6.5.	**Urbanisation** **Projet d'aménagement particulier « nouveau quartier » concernant le projet « An Eigent - Rue Edward Steichen » sis à Pétange, rue Edward Steichen**	**Décision**

Avis de la Cellule d'évaluation

Projet d'aménagement particulier

Phase: PARTIE GRAPHIQUE
Contenu: PLAN PAP

PLAN — **Echelle 1:250**

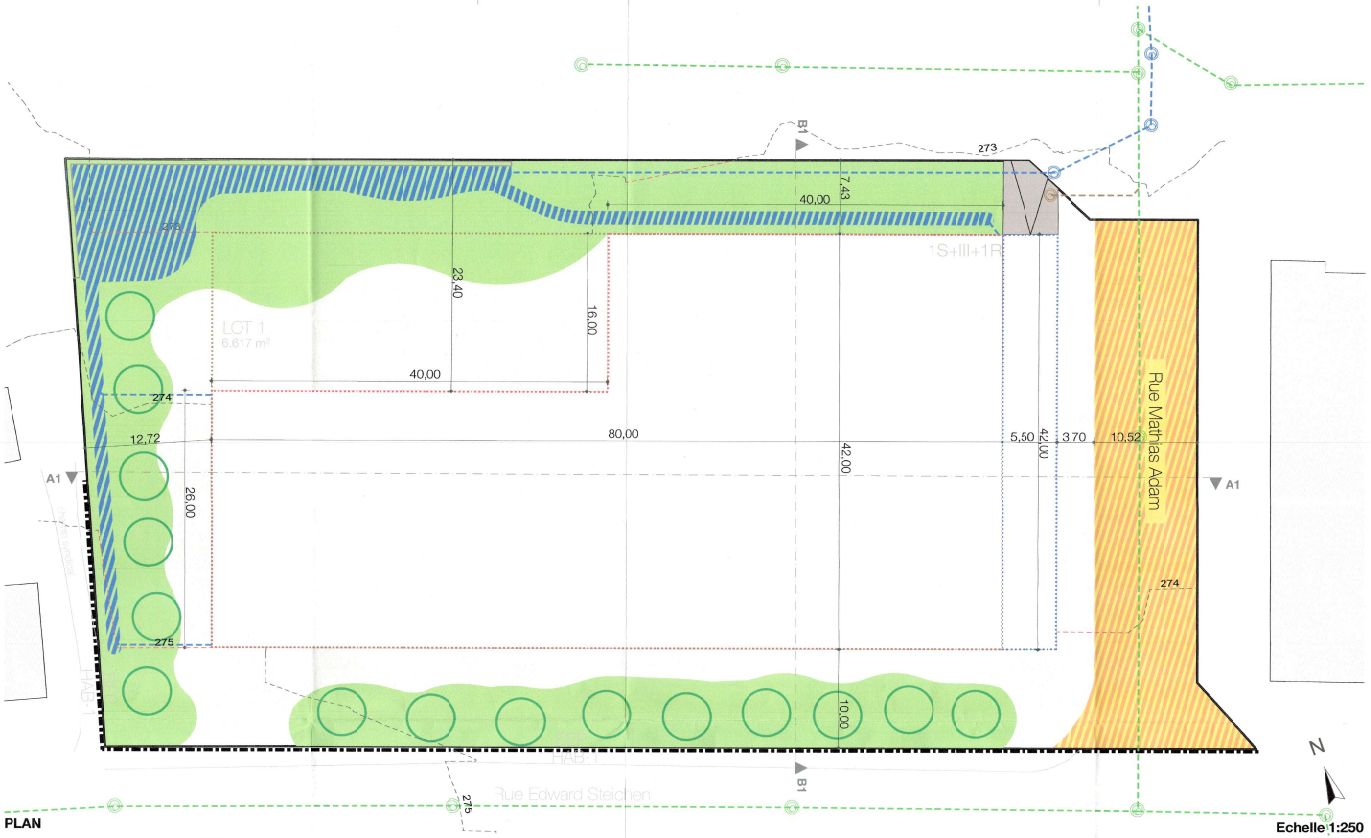
- *Les éléments « canalisation pour eaux mixtes » et « bassin de rétention enterré » ne font pas partie de la légende type selon RGD et sont par conséquence à lister sous les éléments complémentaires.*

- *La représentation du bassin de rétention enterré situé au nord-ouest du lot dans la version en papier diverge de celle de la légende (traits bleus/noirs). Il y a lieu de corriger cette erreur.*

- *Les limites ainsi que les dénominations des différentes zones du PAG (BEP, HAB-1, zone PAP NQ) sont à indiquer clairement sur le plan d'implantation.*

- *Il importe de présenter de manière plus lisible la représentation schématique du degré d'utilisation du sol sur le format papier, car la version actuelle est quasiment illisible.*

Par ailleurs, au vu du fait que le bassin de rétention à ciel ouvert projeté sur le site est conçu comme un aménagement multifonctionnel, l'Administration s'interroge sur les raisons pour lesquelles l'intégralité de l'emprise disponible n'est pas mobilisée afin d'assurer l'ensemble du volume de rétention requis en surface, ce qui permettrait de se dispenser de la construction d'un bassin souterrain.

Au regard de ces éléments, il est recommandé au maître d'ouvrage d'examiner de manière approfondie les possibilités d'optimisation du bassin à ciel ouvert, en vue de déterminer si celui-ci pourrait être redimensionné ou réaménagé de façon à garantir la totalité de la capacité de rétention nécessaire, et ainsi éviter la mise en place d'un ouvrage souterrain.

- de valider cette proposition ;

- de valider cette proposition ;

- de valider cette proposition ;

- de valider cette proposition ;

- de privilégier la conception d'un bassin entièrement ouvert ; Cette option présente l'avantage d'être plus respectueuse de l'environnement et de générer des économies sur les coûts d'entretien, contrairement à un bassin enterré.

Coupe B1-B1 — **Echelle 1:250**

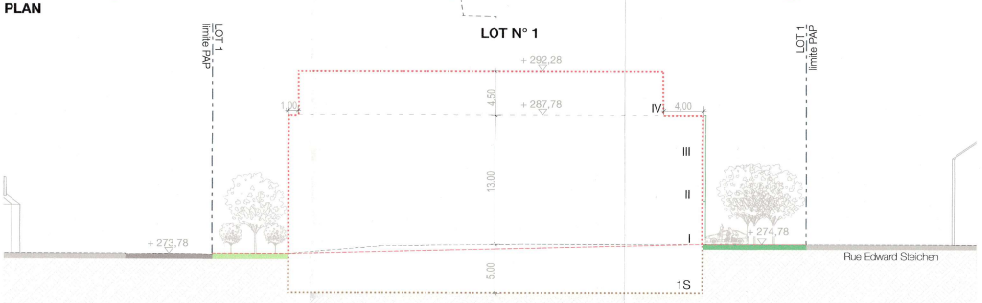
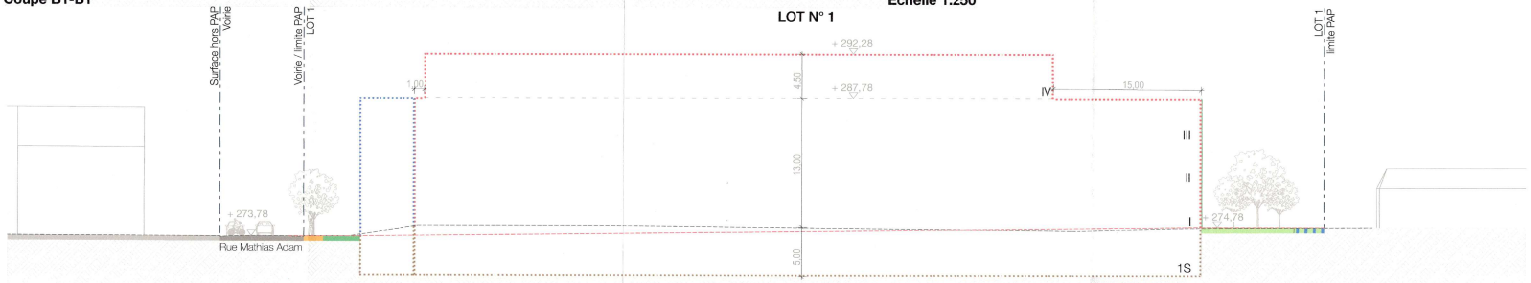
- *Il importe de supprimer le dernier alinéa de l'article 7, dès lors que les niveaux figurant dans les coupes de la partie graphique correspondent aux hauteurs d'acrotère et présentent un caractère fixe, non indicatif. En effet, l'article 2 du RGD relatif au contenu du plan d'aménagement particulier « nouveau quartier » impose que les hauteurs des constructions soient fixées dans le cadre du PAP. Les niveaux altimétriques illustrés dans les coupes de la partie écrite, revêtant un caractère superfétatoire, peuvent dès lors être omis.*

- de valider cette proposition ;
